INFORMAÇÃO TÉCNICA – MODIFICAÇÕES OBJETIVAS AO CONTRATO E TRABALHOS COMPLEMENTARES

T-61/2021 – CONSTRUÇÃO DAS UNIDADES DE SAÚDE DE AMOR E BIDOEIRA – Lote 2 - Construção da unidade de saúde de Bidoeira

MINUTA DE ADENTA AO CONTRATO

ADENDA AO CONTRATO N.º 157/2021 - EMPREITADA PARA A" CONSTRUÇÃO DA UNIDADE DE SAÚDE DE BIDOEIRA – LOTE 2 - **TRABALHOS COMPLEMENTARES E MODIFICAÇÃO OBJETIVA AO CONTRATO**----

3.1.2 – Referente ao projeto de Arranjos exteriores

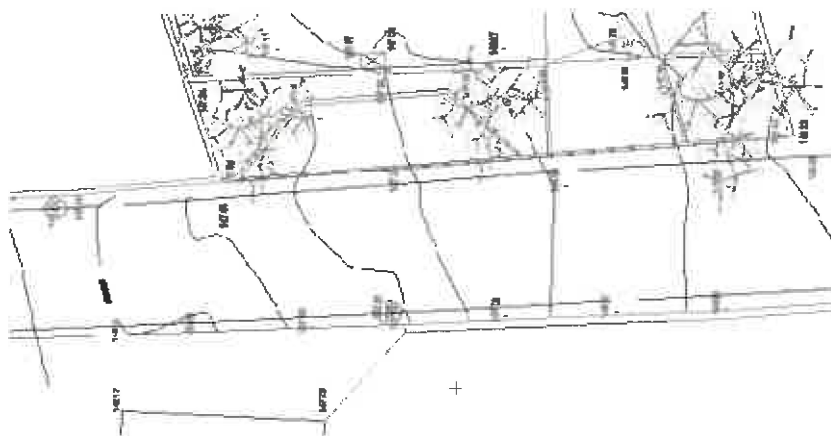
- a) Relativamente ao projeto de Arranjos Exteriores – Pavimentos (área exterior ao muro confinante com a via pública) – atendendo a uma nova ponderação das circunstâncias existentes (incluindo materiais) houve necessidade de alterar a geometria do lugar de estacionamento previsto e o tipo de material previsto para o mesmo e para o acesso ao logradouro. Tais alterações foram objeto de parecer prévio favorável pela equipa projetista.
Causa: nova ponderação das circunstâncias existentes.
Preço: os trabalhos a considerar serão por preços acordados e preço contratual. Junta-se mapa de quantidade de Trabalhos complementares (preços acordados e preço contratual)
Valor dos trabalhos a preços acordados: **348,48 €** (trezentos e quarenta e oito euros e quarenta e oito cêntimos);
Valor do trabalho a preço contratual: **201,55 €** (duzentos e um euros e cinquenta e cinco cêntimos).
